ANÁLISE TÉCNICA DO ITEM 10 – PREGÃO ELETRÔNICO 035/2020 – ARSER

Empresa Licitante: High Solutions do Brasil EIRELI (CNPJ 10.698.394/0001-57)

Item 10: Servidor Torre 64 GB de RAM

QuickSpecs HPE ProLiant DL380 Gen10 Server

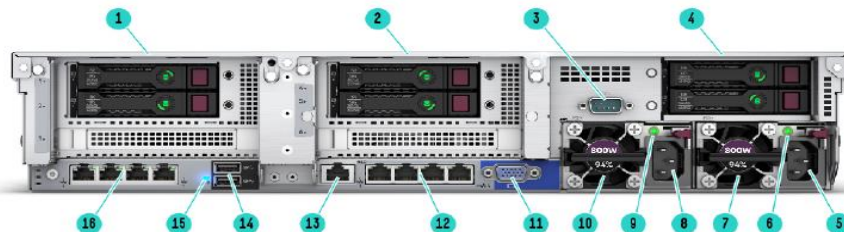
No Termo de Referência do Edital Retificado, é exigido que o equipamento deve possuir, no mínimo, 5 (cinco) slots PCI Express (subitem 5.1 do Item Servidor Rack 128 GB de RAM, página 100). Após consulta ao folder técnico do modelo ofertado disponibilizado pela licitante anexo à proposta, verificamos que o modelo ofertado possui apenas 3 slots PCI Express, como mostrado no print da parte do documento que trata o assunto:

No mesmo documento, é citado que o equipamento pode suportar mais 3 (três) portas PCI Express adicionando-se um módulo/peça/periférico opcional (interno, homologado para o equipamento ofertado) no Riser Secundário, conforme mostrado no print que trata o assunto:

Não ficou claro na proposta se o equipamento será ofertado com esse módulo/peça/periférico opcional (que contem três portas PCI Express) instalado no Riser Secundário. Se positivo, o total de portas PCI Express atenderá ao exigido no edital.

Por esse motivo, solicitamos informações adicionais à licitante para que esta confirme (ou não) se o equipamento será ofertado com esse módulo/peça/periférico opcional no Riser Secundário contendo três portas PCI Express, e desde que a adição desse módulo/periférico/peça adicional não desrespeite as demais especificações e requisitos do Edital Retificado. Se positivo, solicitamos que a licitante informe os dados (Marca, Modelo e Part Number) do módulo opcional supracitado.
